Altstadtkwartier Büchel

Sachstand öffentliche Debatte zu den Planungsvarianten

Ausschuss für Umwelt und Klima am 08. März 2022

„offene Wiese“

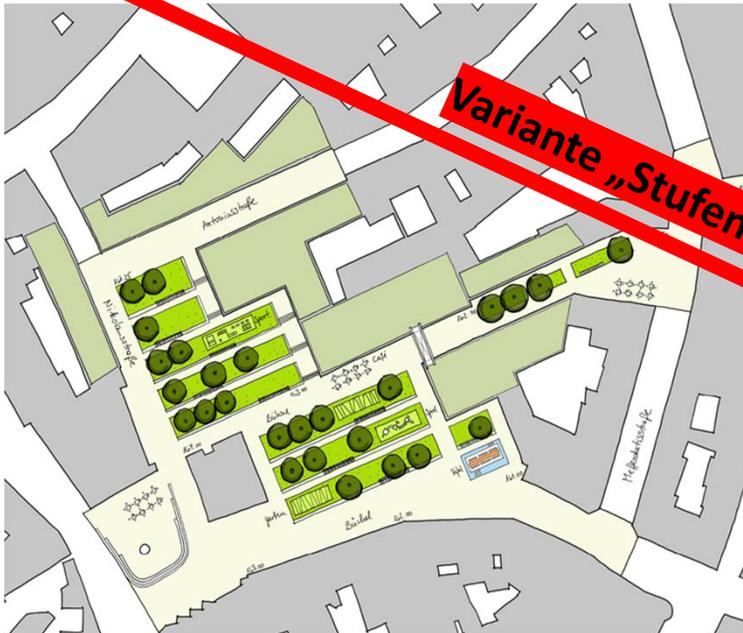
- Städtebau klar und „Kraftvoll“
- historischer Stadtgrundriss vergleichsweise gut in Bebauung ablesbar
- Blickbeziehung zum Dom von Mefferdatisstraße
- Verbindung zur Mefferdatisstraße „Altstadttypisch“
- Differenzierung der Architektur gut vorstellbar
- große, zusammenhängende „Wiese“

- „Wiese“ sehr ähnlich Elisengarten, kein „neuer“ Stadtraum
- Verbindung zur Kleinkölnstraße schwach
- Wiese relativ nah an Prostitution
